IMPIANTO IDROELETTRICO DI ROSAZZA

DOMANDA DI VARIANTE IN SANATORIA

**PROGETTO DI MODIFICA SCALA DI RISALITA
DELL'ITTIOFAUNA**

Progetto di modifica scala di risalita dell'ittiofauna - revisione maggio 2024

Figura 2.2: Vista Scala di risalita da monte verso valle

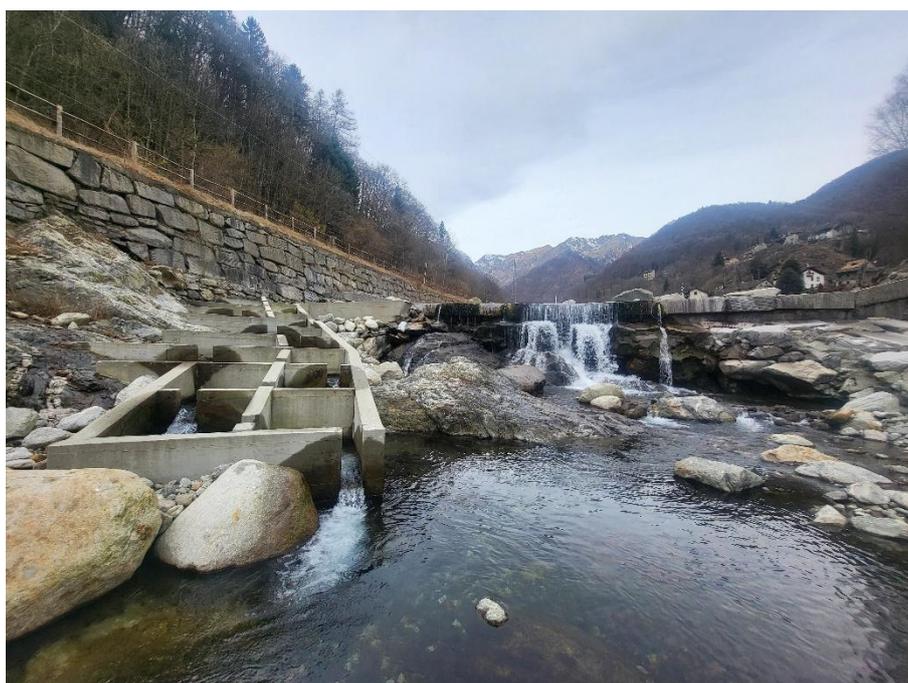
Le criticità rilevate e per le quali sono state definite le modifiche descritte nei paragrafi successivi sono le seguenti:

- Presenze di un dislivello eccessivo tra lo stramazzo di imbocco ed il fondo alveo;
- Presenza eccessivi tra le vasche 14-15-16 e 21-22-23;
- Luce di alimentazione della scala di risalita ritenuta non sufficiente;

- 1) sfruttando l'area in destra idrografica tra la scala di risalita e la traversa (visibile dalla foto 2.2),
- 2) riprofilando la roccia affiorante che occupa parzialmente le vasche di destra,
- 3) allargando le vasche verso l'alveo di 1 metro e
- 4) aggiungendo nel tratto di valle di nuove vasche con modifica del fondo inclinato relativo alle ultime 2 vasche realizzate.

Figura 3.1: Valori e planimetria scala autorizzata

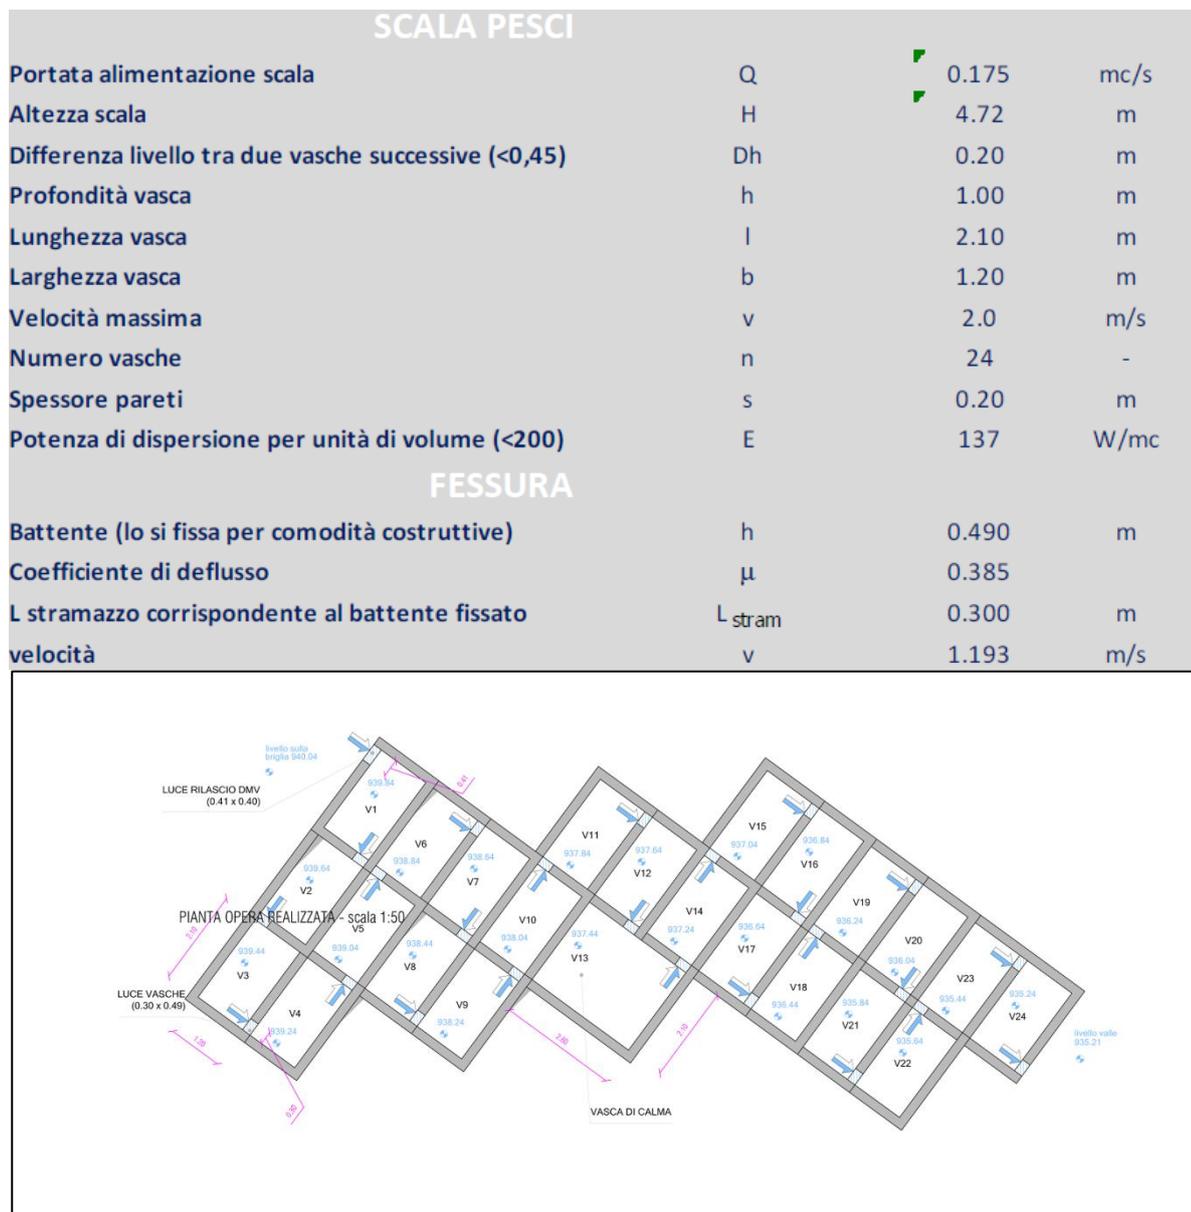
Vengono di seguito riportati i valori relativi alla scala di risalita come da progetto autorizzato.

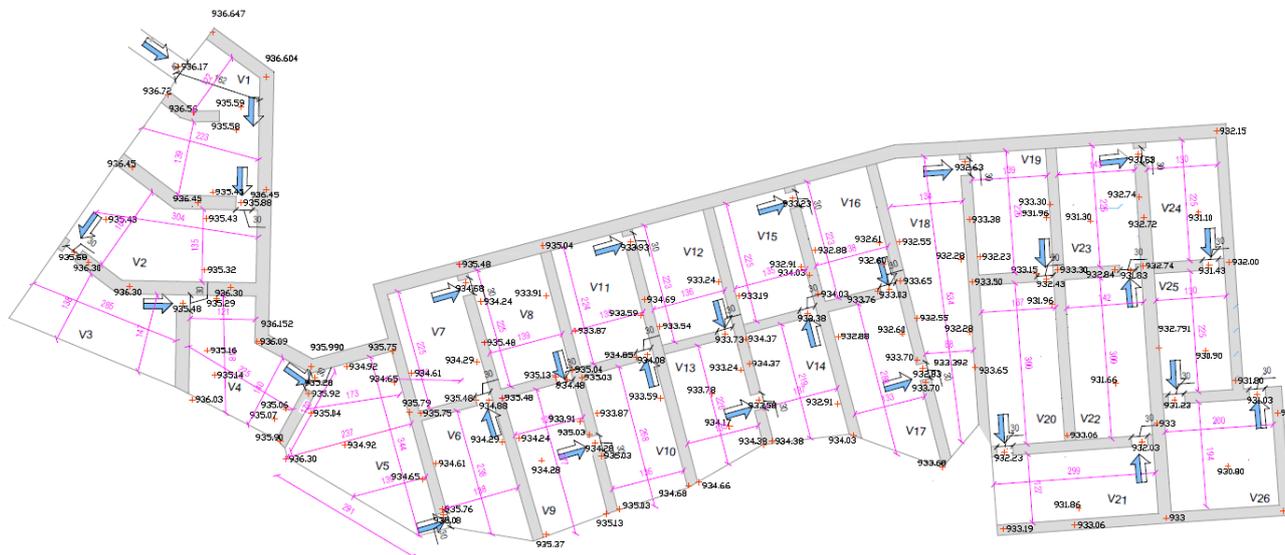
Le modifiche proposte sono volte ad aumentare le dimensioni delle vasche e dei setti:

- Portata di alimentazione pari a 175 l/s (come da progetto autorizzato);
- Dh massimo tra i bacini di 20 cm;
- Battente pari a 0.49 m;
- Coefficiente di deflusso pari a 0.385;
- Luce relativo allo stramazzo pari a 0.30 m;
- Luce di ingresso DE dalla traversa ingresso della scala da monte 0.41 m;
- Battente in ingresso alla scala da monte 0.40m;
- Velocità in corrispondenza della fessura 1.19 m/s.

La quota della traversa esistente in prossimità della scala di risalita è pari a 936,72 m.s.l.m. il setto in ingresso avrà la sua quota posta 936.17 m.s.l.m. in modo da garantire il transito della porta di 175 l/s avente tirante pari a 40 cm, mentre la quota di fondo alveo in ingresso a valle alla scala di risalita risulta essere pari a 930,70 m.s.l.m..
